DIREZIONE GENERALE AGENZIA REGIONALE DEL DISTRETTO IDROGRAFICO DELLA SARDEGNA

Oggetto: Procedura di VIA ai sensi dell'art. 23 del D.Lgs. 152/2006 e ss.mm.ii. relativa ad un parco eolico ricadente nel comune di Porto Torres (SS) composto da n. 6 aerogeneratori di taglia 5,67 MW cadauno, da ubicarsi nell'area industriale di Porto Torres (SS), di potenza nominale pari a 34 MW. Proponente: Eni New Energy S.p.A. Autorità Competente: Ministero dell'Ambiente e della tutela del Territorio e del Mare. (Vs. rif. prot. 5055 del 3.3.2020)

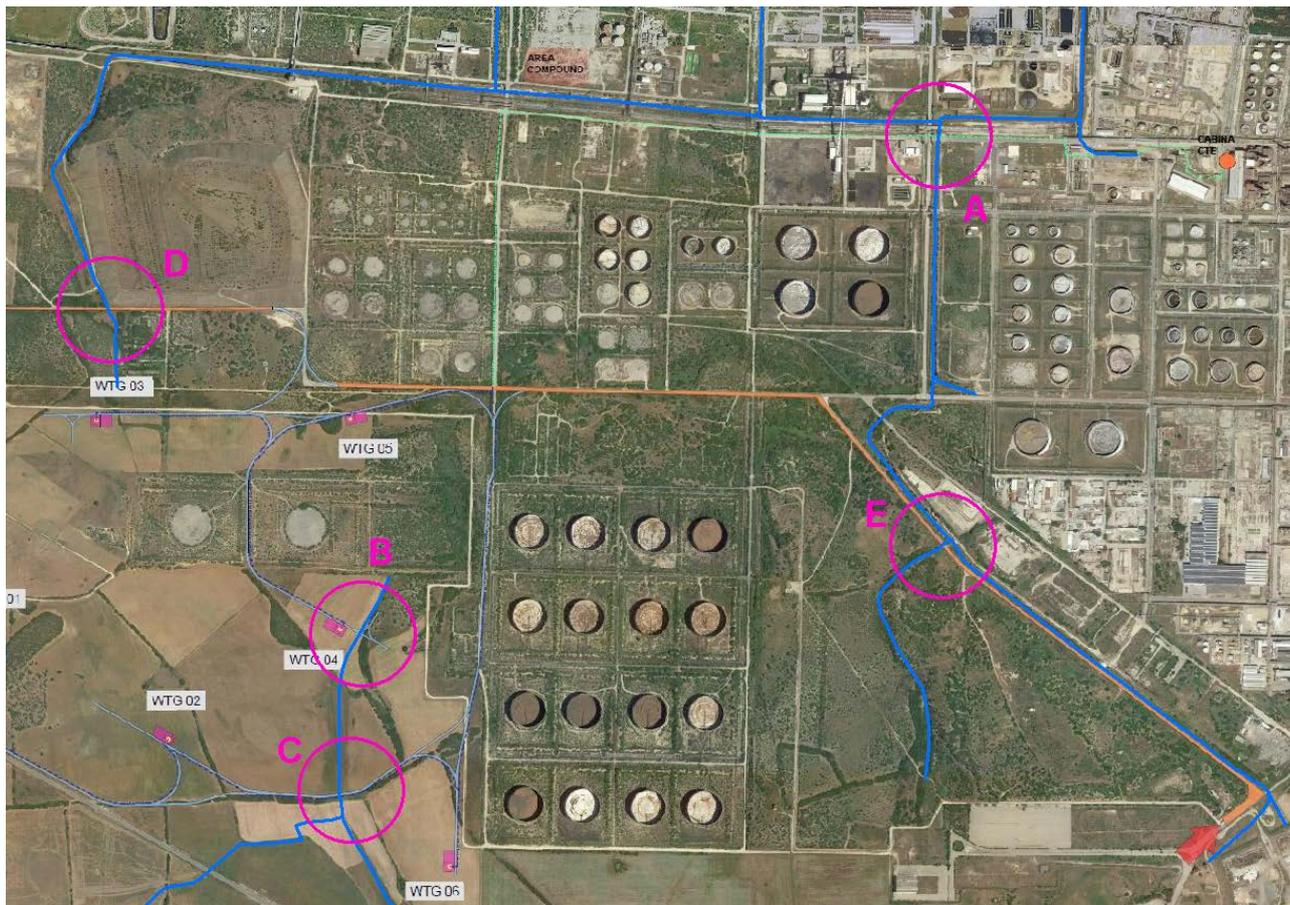
Da un esame della planimetria di progetto si evince che le opere in progetto comportano almeno 5 interferenze (A-B-C-D-E) con il reticolo idrografico di riferimento ai fini del P.A.I. come illustrato nella figura che segue.

Con riferimento, invece, alle interferenze B e C si rileva che i nuovi tratti di viabilità richiedono la realizzazione di nuovi attraversamenti fluviali per i quali è richiesto il rispetto delle prescrizioni di cui all'art. 21 delle N.A. del P.A.I. con particolare riferimento alla verifica del franco idraulico, fatte salve le indicazioni di cui alle Norme Tecniche sulle Costruzioni (NTC 2018) e relativa Circolare 2019, qualora applicabili. Lo studio di compatibilità idraulica, necessariamente da redigersi per tale fattispecie di interventi, dovrà essere corredato di planimetrie, sezioni, prospetti che illustrino in dettaglio tali manufatti.

In relazione alle interferenze D ed E indicate nella figura precedente si chiede di precisare se, pur trattandosi di tratti di viabilità esistente, in tali punti di interferenza con i compluvi di che trattasi non sono previsti interventi di alcun genere.

In conclusione, si chiede, pertanto, l'illustrazione e la descrizione delle tipologie di tutte le possibili interferenze delle opere in progetto con i compluvi facenti parte del reticolo idrografico di riferimento ai fini del P.A.I. e le condizioni di ammissibilità, secondo le N.A. del P.A.I., e, qualora fosse necessario, la trasmissione dello studio di compatibilità idraulica da redigersi secondo quanto indicato in precedenza corredato della prescritta dichiarazione, ex Allegato 2 alla Circolare 1/2019 dell'Autorità di bacino resa dal Comune di Portotorres.
